(仮称) 山田町第一・織笠統合認定こども園建設工事
に係る設計図書に関する質問の回答

最終作成 E 2025/4/22

落ち蓋式側溝 1/50

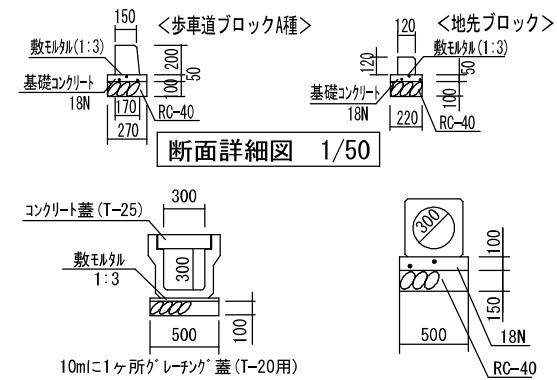
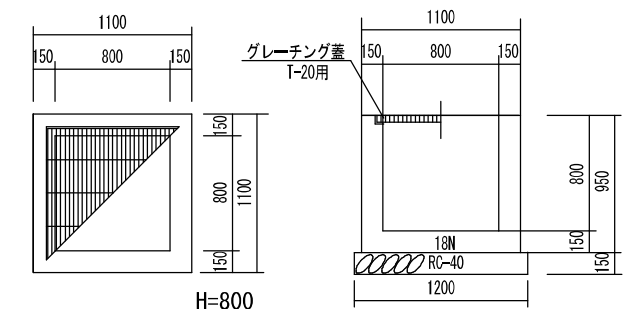
No.	該当箇所	質 問	回 答
10	設計書・細目別内訳・ 18外構、P80 外構図	暗渠工、CSB、落蓋式側溝、縁石工の設計 断面図はありませんか？	詳細図を作成し、図面を添付します。
11	外構図A-60 (左下表中)	砂場→山砂ではなく川砂ではありませんか？	外構図に記載した山砂を訂正し、「川砂」 に変更する。
12	外構について	アスファルト舗装、側溝等掘削土の指定捨て場 はございますか？ 捨て場までの距離も教示ください	アスファルト廃材受入れ先は指定ではありませんが、 釜石大槌アスコン 上閉伊郡大槌町小鉾第17地割59 運搬距離19km程度です。 掘削土は場内敷き均しでお考え下さい。
13	外構について	塩ビパイプは厚肉（VP）でよいのか？	塩ビパイプは厚肉（VP）とする。
14	入札通知書	建築確認申請は許可済みとの認識でよろし かったでしょうか。また、工事着工はいつ から可能でしょうか。	建築確認は現在申請中です。確認済証の受 理予定は5月のGW連休前後と思われます。 工事着工は、5月15日の予定です。
15	入札通知書	工事代金のお支払い条件を提示願います。	事前の提示はなしとする。 入札後、落札業者と協議して決定する。
16	入札通知書	契約書案の開示は可能でしょうか。	事前の開示はなしとする。 入札後、落札業者と協議して決定する。
17	入札通知書	入札時に工事費内訳書を提出することにな っておりますが、落札以降改めて詳細の 工事費内訳書を提出する必要はないとの理 解でよろしかったでしょうか。	落札業者は、詳細の工事費内訳書の作成を 速やかに行い提出して頂きます。
18	図面 A-①、特記仕様 書 (1) Ⅰ. 工事概要	計画建物は準耐火建築物（ロの二）で宜し いでしょうか。	準耐火構造物（ロの二）です。
19	図面 A-①、特記仕様 書 (1) Ⅱ. 建築工事仕様 1. 共 通仕様	適用する公共建築工事標準仕様書の最新版 とは令和7年版ではなく令和4年版で宜しい でしょうか。	国土交通省のホームページより令和7年度 版が最新です。（2025/3/21制定）

立面图 1/50

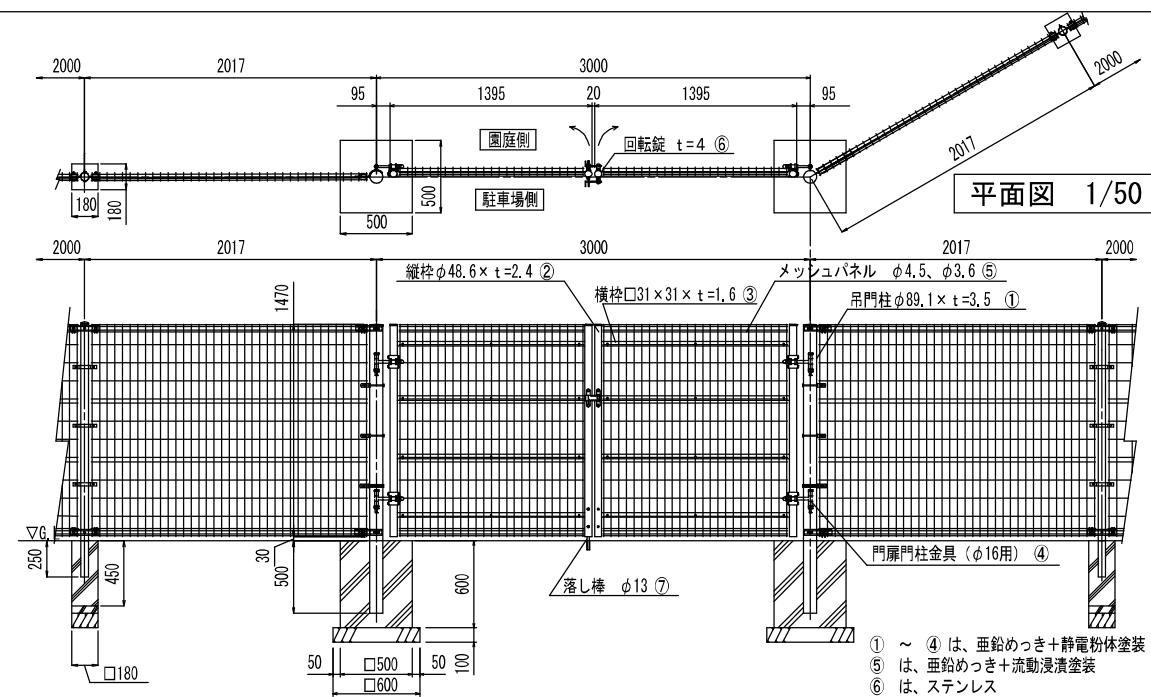
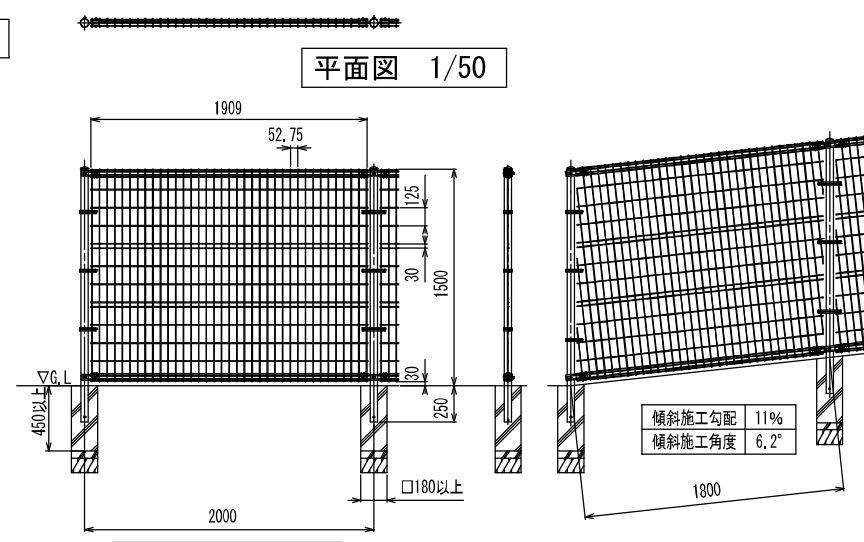
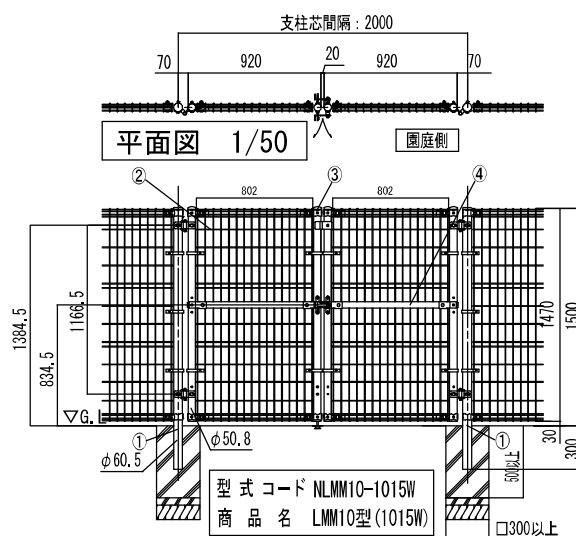
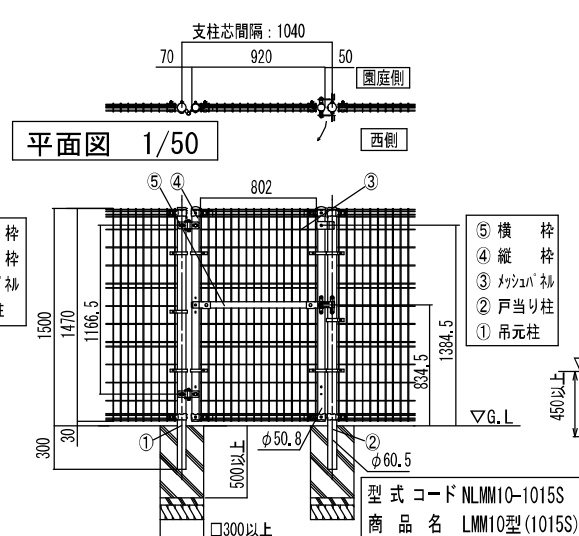
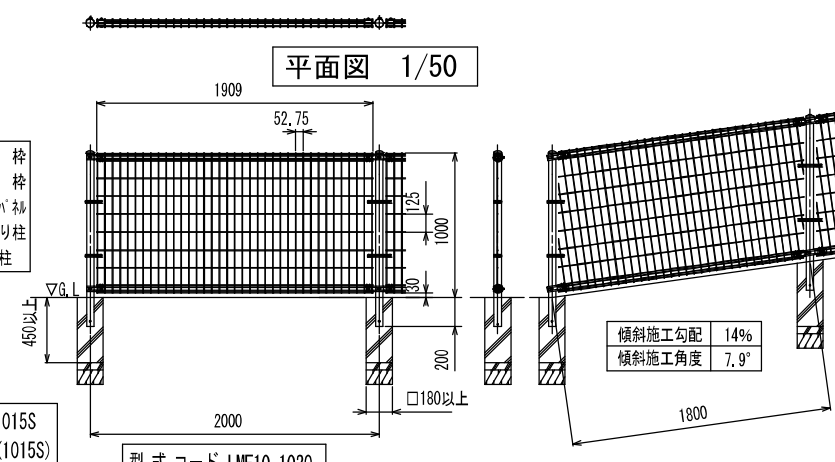
8	設計書・細目別内訳・18外構、P83	細目内訳書、メッシュフェンスについて構造図がありませんが、入札者の考える納まりとして宜しいでしょうか。	詳細図を作成し、図面を添付します。
9	設計書・細目別内訳・18外構、P78 外構図A-60	混合土の土材料(種類)内訳を教示願います(例えば 真砂土6:川砂4)とか	混合土の配合は、真砂土3・川砂1とします。
